泊発電所 3号炉

重大事故等対策の有効性評価

令和5年3月8日
北海道電力株式会社

審査会合での指摘事項に対する回答

第7.1.1.2図 「2次冷却系からの除熱機能喪失」の対応手順の概要
(判定プロセス) (1/2)

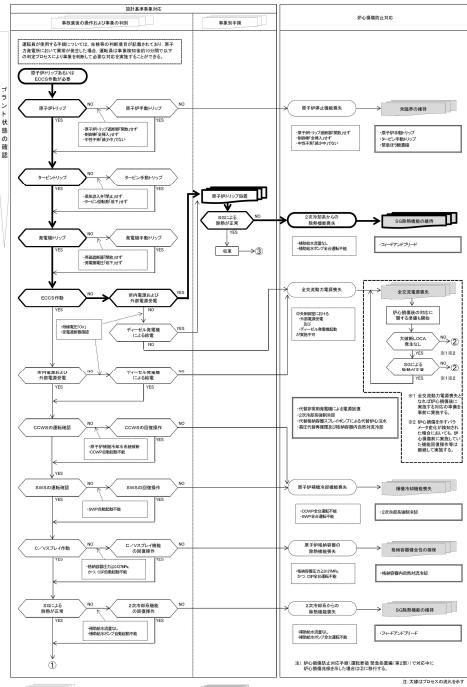
【指摘事項】(第1111回審査会合(令和5年2月2日)「2次冷却系からの除熱機能喪失」、「原子炉補機冷却機能喪失」、「原子炉停止機能喪失」) 230202-15

事象判定プロセスについては、フローチャートに記載があるものの、原子炉格納容器の除熱機能喪失等の事故シーケンスと記載の差が出ているため、これらの事故シーケンスと同じように事象判定プロセスを別途示し、説明すること。

【回答】

- 有効性評価の各事故シーケンスのフローチャートに記載していた事象判定プロセスを、先行審査実績を踏まえて別図として記載し、各事故シーケンスで記載の整合を図った。

事象判定プロセスを示す別図を記載し、各事故シーケンスとの記載の整合を図った。
